# COMUNE DI VICENZA

**Variante per la tutela del sistema ambientale  
e della rete ecologica del Piano degli Interventi**

## **CONTRODEDUZIONI ALLE OSSERVAZIONI**

Figura 1 – Individuazione grafica delle osservazioni nell'Elaborato 4 del Piano degli Interventi

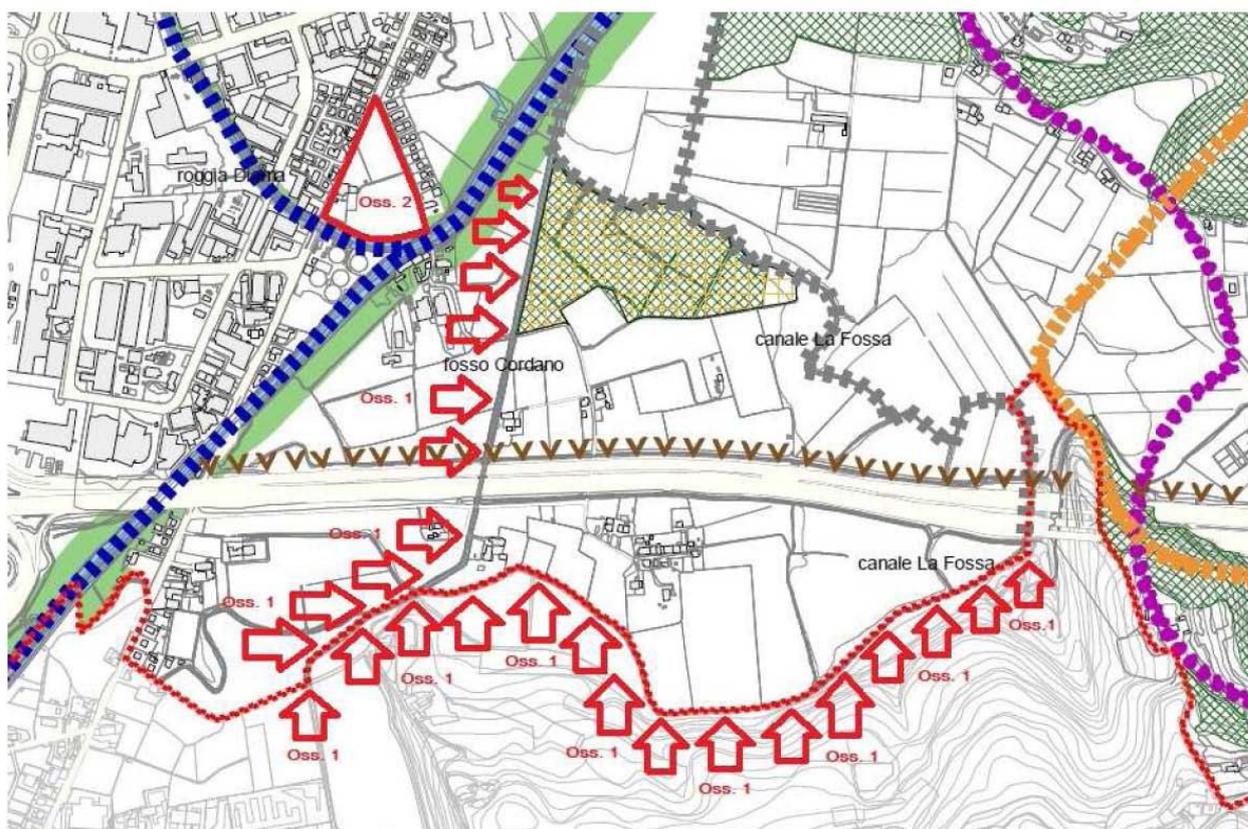
1. Chiede di riconoscere come “*corridoio ecologico fluviale secondario*” (art. 47 del Piano degli Interventi) il percorso del Canale “La Fossa” a sud dell'Autostrada A4 fino alla sua confluenza nel Fosso “Cordano” e l'intero percorso del Fosso “Cordano” nel territorio comunale di Vicenza (indicati nella figura 1 con delle frecce rosse). Tali corsi d'acqua costituiscono i rami principali del reticolo idrografico scolante della campagna di Sant'Agostino che trasporta le acque della valle fino all'impianto idrovoro posto sul Fiume Retrone, mantenendola drenata. I percorsi di questi due corsi d'acqua sono caratterizzati da una forte naturalità, con le sponde quasi completamente boschive e circondate da una campagna intatta. Inoltre il Canale “La Fossa” è già considerato come corridoio ecologico fluviale secondario nel tratto a nord dell'Autostrada A4.

- di estendere a Nord del Bosco di Carpaneda, lungo la Dioma, “*l’ambito di interesse ambientale*” individuato nell’Elaborato 4 – Rete ecologica, sino alla Stazione Elettrica di Monteviale al fine di garantire una maggiore tutela del corso d’acqua; l’ambito dovrà avere una larghezza adeguata, ricalcando quella a Sud del bosco.

- di introdurre dei varchi ambientali, nell’Elaborato 4 - Rete ecologica, in corrispondenza della barriera antropica derivante dalla realizzazione della variante viabilistica alla SP46 o, qualora già previsti dal progetto infrastrutturale, di andarli a riconoscere nell’elaborato di PI.

L'osservazione è da ritenersi PERTINENTE con i contenuti della variante e ACCOGLIBILE, in quanto si concorda con la stessa nel riconoscere quali corridoi ecologici secondari i corsi d'acqua - che alimentano il sistema irriguo e sostengono il sistema scolante della campagna in località Sant'Agostino - considerata la loro naturalità caratterizzata da una fitta vegetazione ripariale.

Relativamente al primo punto si ritiene di estendere l’ambito di interesse ambientale, in coerenza con l’individuazione fatta sui principali corsi d’acqua in sede di adozione, lungo tutto il corso della Dioma in territorio comunale, per una profondità corrispondente a quella già riconosciuta a nord del Bosco di Carpaneda. Il punto dell’osservazione è pertanto da considerarsi PARZIALMENTE ACCOGLIBILE.

Infine, relativamente all'ultimo punto dell'osservazione che chiede di individuare i varchi ambientali lungo la barriera infrastrutturale della tangenziale Est di Vicenza, si evidenzia che il progetto esecutivo già prevede il posizionamento di appositi scatolari per l'attraversamento di rettili e micro-mammiferi che frequentano le aree agricole e lungo i corpi idrici (canali irrigui, fossi), perpendicolari all'asse viario, per l'attraversamento della fauna acquatica. Si ritiene, pertanto, il punto ACCOGLIBILE.

Figura 2 – Individuazione grafica dell'osservazione n. 2 nell'Elaborato 3 del Piano degli Interventi

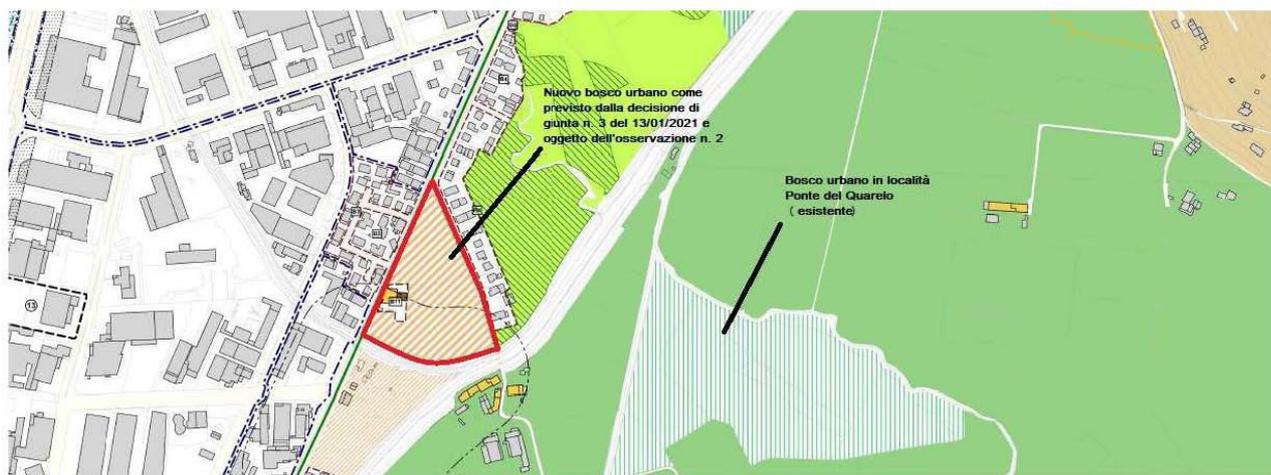
- Chiede di riclassificare la ZTO Fb posta nell'area compresa tra viale Sant'Agostino, via Ponte del Quarelo e il fiume Retrone come ZTO Fc - Zona per spazi pubblici attrezzati a parco e per il gioco e lo sport, così da rendere coerente la sua disciplina urbanistica con quanto recentemente approvato dalla Giunta Comunale del Comune di Vicenza con la decisione di giunta n. 3 del 13.01.2021 (l'area è circoscritta in rosso nella figura 1 e nella figura 2). Tale decisione ha approvato l'iniziativa di Arbolia, società benefit di Cassa Depositi e Prestiti creata in collaborazione con Snam, che ha come obiettivo lo sviluppo di un bosco urbano nell'area oggetto dell'osservazione. La nuova destinazione urbanistica proposta è la stessa stabilita da questa variante al Piano degli Interventi per gli altri boschi urbani del Comune di Vicenza.

Analogamente si conviene nell'individuare l'area di proprietà comunale tra Viale Sant'Agostino e Via Ponte del Quarelo, già destinata ad attrezzature e impianti di interesse generale, di cui all'art. 44 delle NTO, come zona per spazi pubblici attrezzati a parco e per il gioco e lo sport (ZTO Fc), in considerazione della decisione n. 3 del 13.01.2021 di Giunta Comunale che la destina a futuro bosco urbano, al pari di quelli esistenti e riconosciuti dal provvedimento di Variante in oggetto.
